**Avis délibéré de la mission régionale d'autorité
environnementale sur la construction d'un lycée et des
équipements scolaires et parascolaires, de stationnement
et d'infrastructures et la mise en compatibilité du PLUiH
du Pays de Gex, par le conseil régional Auvergne-Rhône-
Alpes, le Pays de Gex et la commune de Gex (01)**

Avis n° 2026-ARA-AP2049N13748

Avis délibéré le 2 juin 2026

Figure 1: Décomposition du projet d'ensemble - Source : dossier

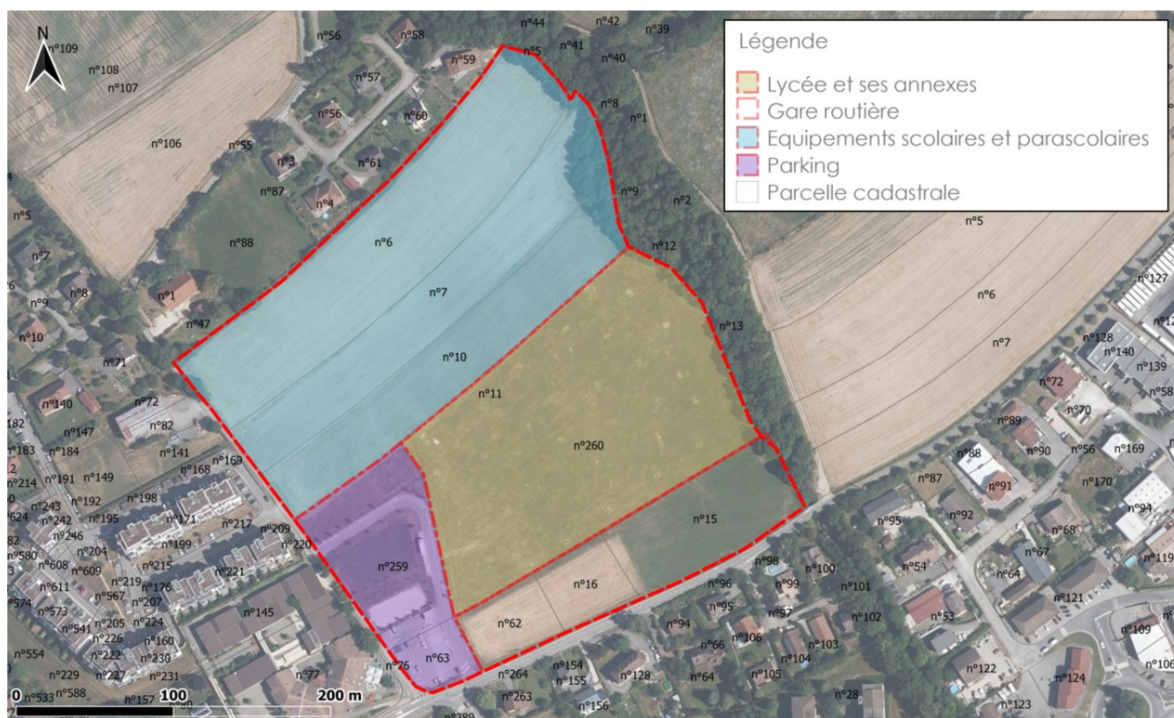
La construction d'un barreau routier est jugée nécessaire⁶ pour faire face à l'augmentation de trafic consécutive à la construction du complexe lycée et équipements associés. Celle-ci n'est pas décrite précisément dans le dossier et n'est pas intégrée dans le périmètre du projet. Le besoin fonctionnel de cette nouvelle voirie et de l'élargissement de voies existantes apparaît néanmoins avéré, et leur réalisation prévue, au vu des informations à disposition. Indispensables au fonctionnement du projet de « complexe Lycée et aménagements associés » et à l'atteinte de ses objectifs, le barreau routier et les élargissements de voirie annoncés font partie du projet, conformément à l'article L.122-1 du code de l'environnement.

L'Autorité environnementale recommande de décrire précisément et d'intégrer au projet d'ensemble la création d'un barreau routier entre l'avenue des Alpes et la rue de l'Oudar ainsi que les travaux d'élargissement de la rue de l'Oudar.

Figure 4: Évolution des niveaux sonores entre la situation actuelle et le projet en 2030 : Source : dossier

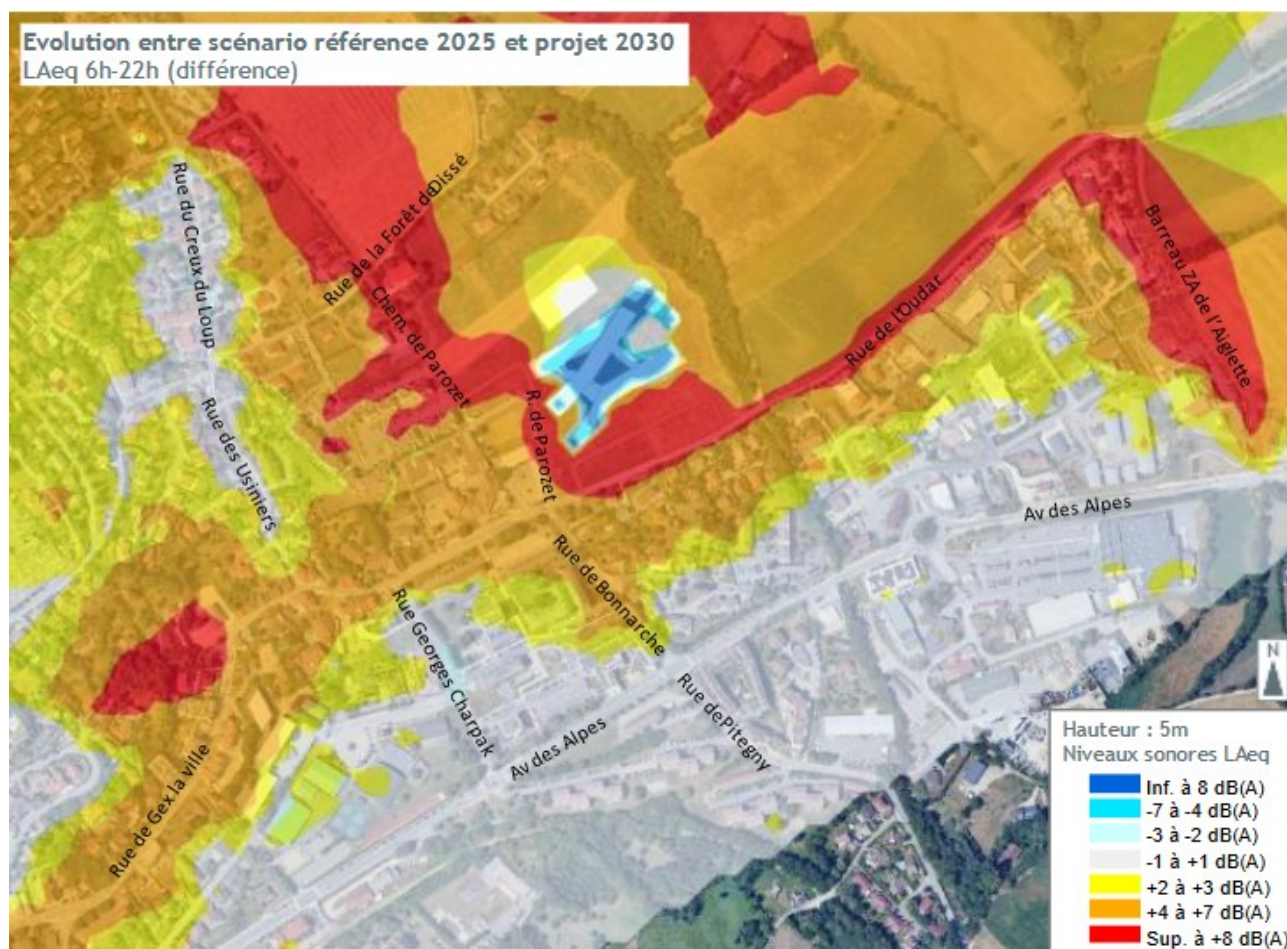
Les niveaux sonores observés dans le scénario projet 2030 sont importants pour les axes routiers les plus circulés avec le seuil de 70 dB(A) en période diurne dépassé en façade de bâtiments pour l'avenue des Alpes et la rue de Gex la ville. Pour la rue de l'Oudar, les niveaux sonores sont compris entre 65 et 70 dB(A) pour la période diurne. L'entrée sud de l'école Parozet est exposée à 65 dB(A) en période diurne. L'évolution sans projet en 2030³³ a été modélisée et n'explique qu'à la marge l'évolution sonore (principalement au Barreau ZA de l'Aiglette (cf Figure 4), confirmant l'im-

pact du projet sur l'ambiance acoustique diurne. Une carte modélisant la différence entre la référence 2030 (évolution sans projet) et le scénario avec projet en 2030 est nécessaire pour présenter l'impact propre du projet.

L'Autorité environnementale recommande de présenter une carte de modélisation de l'évolution des niveaux sonores entre le scénario de référence sans projet en 2030 et le scénario avec projet.

Figure 6: Schéma de principe de l'OAP valant règlement - Source : dossier

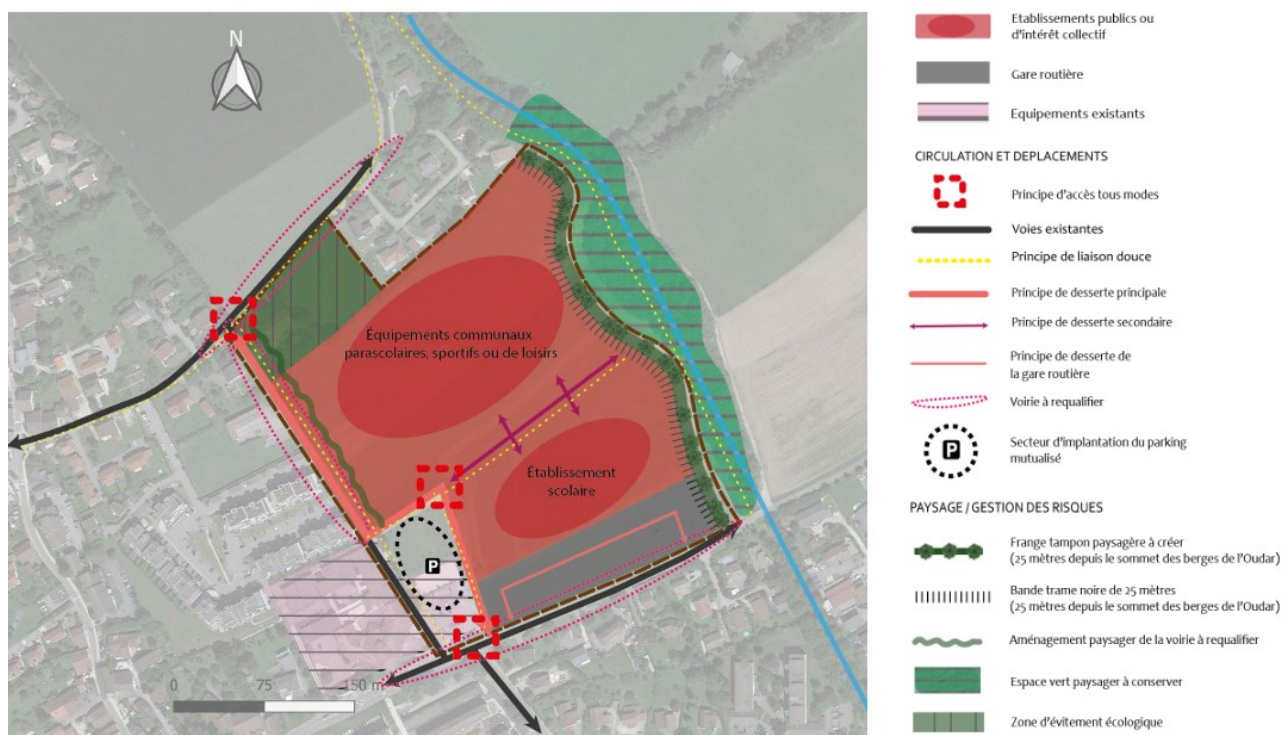
Le zonage des eaux pluviales du Pays de Gex date de mars 2019. Sa compatibilité avec les prescriptions des hydrogéologues agréés est à vérifier. Le cas échéant, une modification pourra être nécessaire.
